Installation électriques à basse tension et à très basse tension (Livre 1 AR 8/9/2019) - Direction générale de l'énergie

📍 Lieu du contrôle: RUE DU ROEULX 15 7110 LA LOUVIÈRE Belgique

📄 Type de contrôle: Visite périodique (Livre 1 6.5)

📅 Date du contrôle:
27/05/2026

Tableau 1

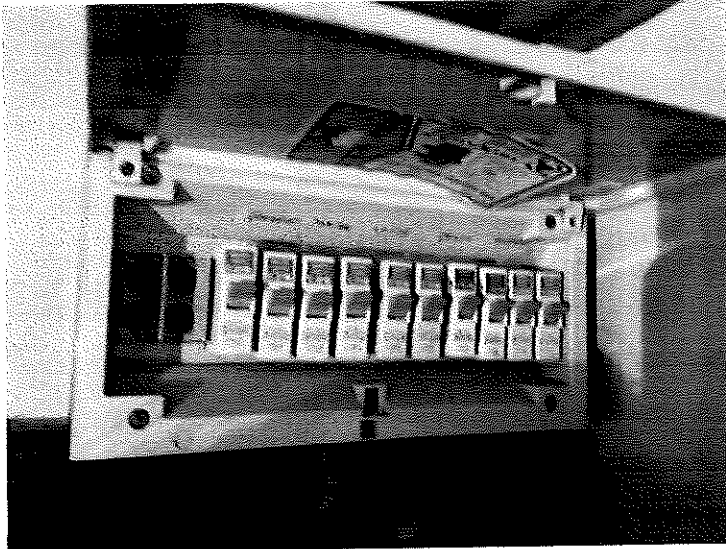
Code	Libellé	Paragraphe
Schémas & administratif		
108	Le schéma unifilaire est absent, incomplet ou ne correspond pas à l'installation.	L1: 3.1.2.; 9.1.1.; 9.1.2.
102	Le schéma de position est absent, incomplet ou ne correspond pas à l'installation.	L1: 3.1.2.; 9.1.1.; 9.1.2.
Coffret(s) électrique		
201	La tension nominale doit être affichée de manière apparente en un endroit judicieusement choisi.	L1 3.1.3.3
207	Protéger correctement les pièces nues sous tension et accessibles.	L1: 4.2.2.3.; 5.1.4.; L3: 4.2.2.2.; 5.1.4
208	Obturer les ouvertures non utilisées du tableau ou coffret.	L1: 4.2.2.3.; 5.1.4.; 5.3.5.1.
209	Prévoir un interrupteur sectionneur général multipolaire.	L1: 5.3.5.1. ; L3: 5.3.5.1.
210	Réaliser et/ou compléter le repérage avec lettres pour les circuits initiaux et des chiffres pour le positionnement dans les circuits initiaux.	L1: 2.8.1.; 3.1.3.; 5.3.6.1.; 5.3.6.2.; L3: 2.8.1.2.; 3.1.3.; 5.3.6.1.

Mise à la terre		
402	Le dispositif de coupure ou la barrette de sectionnement est manquant, difficilement accessible, inaccessible ou n'a pas pu être ouvert.	L1 : 2.5 ; 5.4.2.1 ; 5.4.3.5
Installation		
705a	Prévoir des prises de courant conformes à la NBN C61-112 avec contact de terre et protection enfants.	L1: 1.4.2.3.; 4.2.2.3.; 5.3.5.2.; L3: 1.4.2.3.; 4.2.2.2.
Liaisons équipotentielles		
300	Les liaisons équipotentielles principales sont manquantes, incomplètes ou leur section est insuffisante.	L1:5.4.4.1.

Distribuer le conducteur PE dans l'installation

Les prises sans terres doivent être protégé par un différentiel de 30mA

L'ensemble de l'installation ne répond pas aux exigences du RGIE une révision complète est requise
